Kloster - Oekologie

8. D. Oekologie
 Teil 1
 1. 2. 3. 4. 5. 6. 7. 8. 9. 10. 11. 12. 13. 14. 15. 16. 17. 18. 19. 20. 21. 22. 23. 24. 25. 26. 27. 28. 29. 30. 31. 32. 33. 34. 35. 36. 37. 38. 39. 40. 41. 42. 43. 44. 45. 46. 47. 48. 49. 50. 51. 52. 53. 54. 55. 56. 57. 58. 59. 60. 61. 62. 63. 64. 65. 66. 67. 68. 69. 70. 71. 72. 73. 74. 75. 76. 77. 78. 79. 80. 81. 82. 83. 84. 85. 86. 87. 88. 89. 90. 91. 92. 93. 94. 95. 96. 97. 98. 99. 100.

Walter Neube
 Architekt
 ALBERTSLIEDEN
 Marktstr. 2

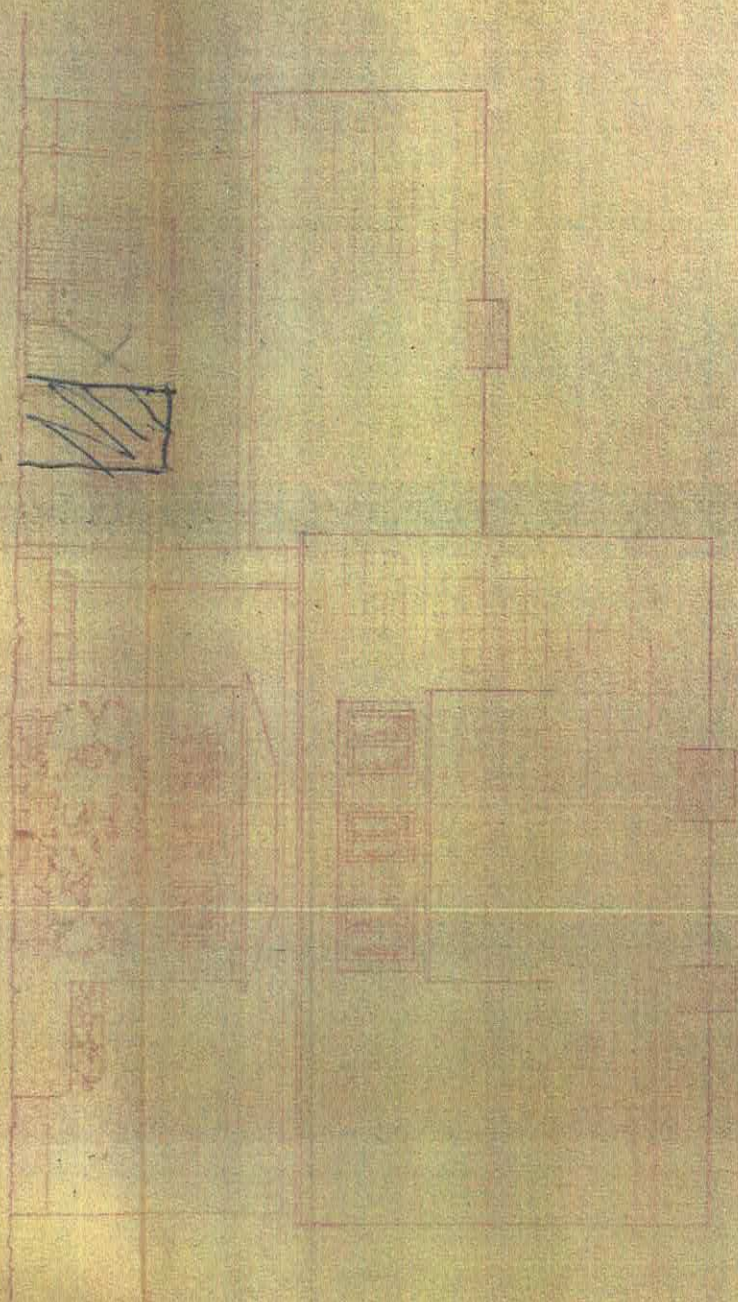
Handwritten red text: "Bauweise - Einflüsse"

Vertical text on the left side: "...den vor der Fertigstellung... mindestens 30 cm und in... beiden Seiten der... Breite von 20 cm... nicht betrachten!"

Vertical text on the right side: "Die Dachtraufen sind möglichst auszubilden, darf sich keine Möglichkeiten für Sperrlinge bis"

Vertical text on the far left edge: "Bei Lagerung leichtbr"

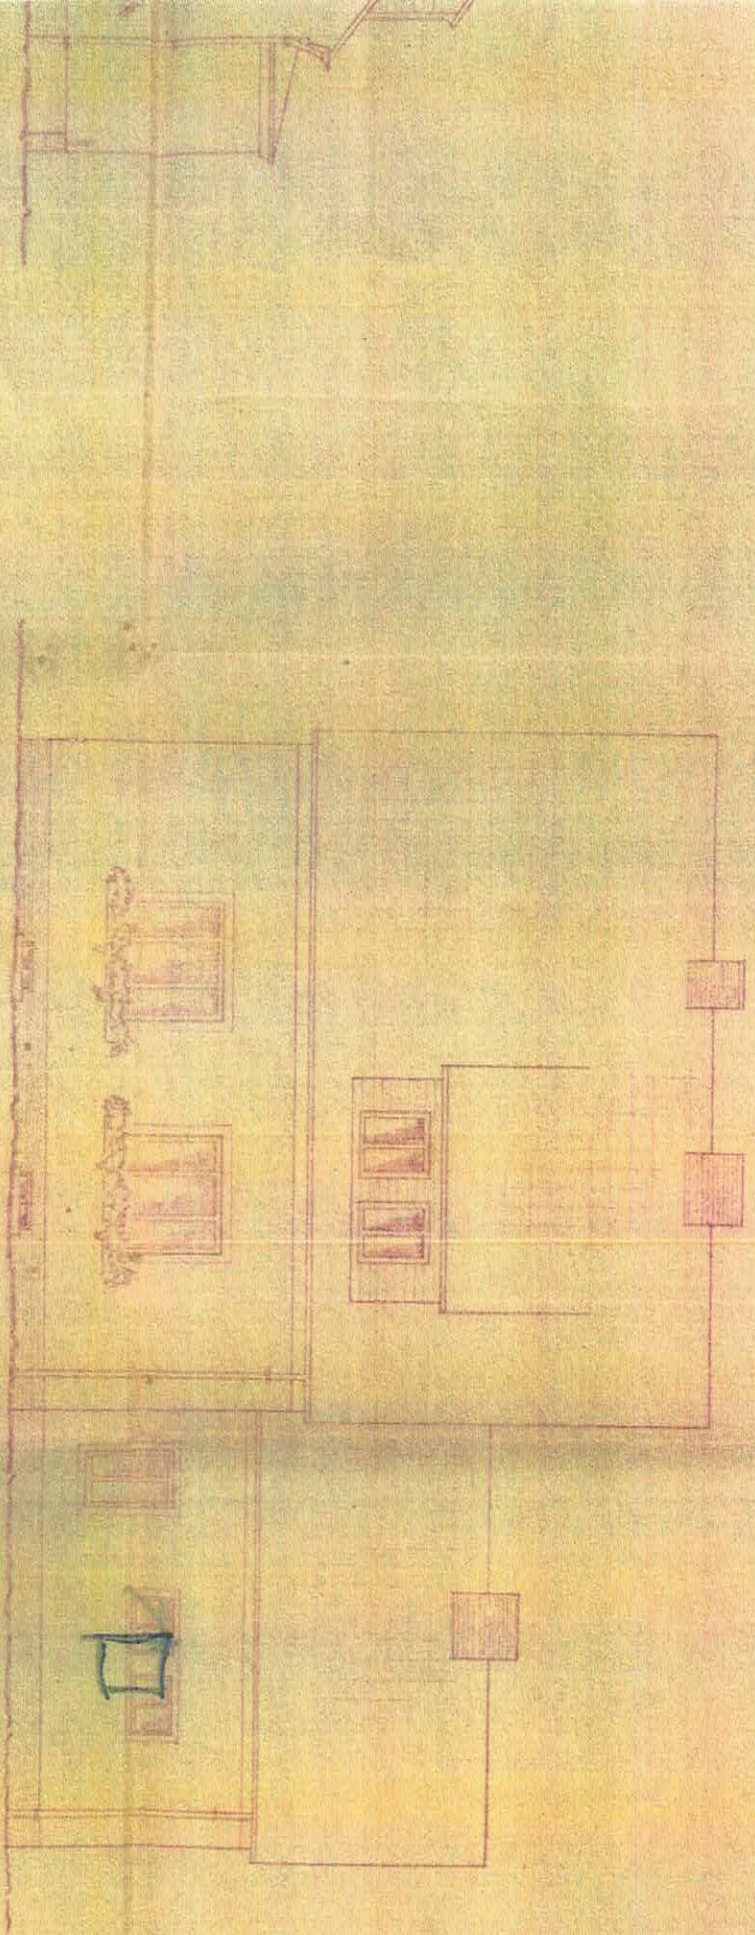
Der Fußboden vor der Installation
 ganz der Feuerwachen ist in einem
 Vorstrich von mind. 50cm und in
 einer nach beiden Seiten hin ver-
 breiternden Breite von 20 cm Feuer-
 hemmend herzustellen!

Sämtliches Holzwerk ist mit Schutzanstrich gegen Wurmfrass und Fäulnis zu versehen
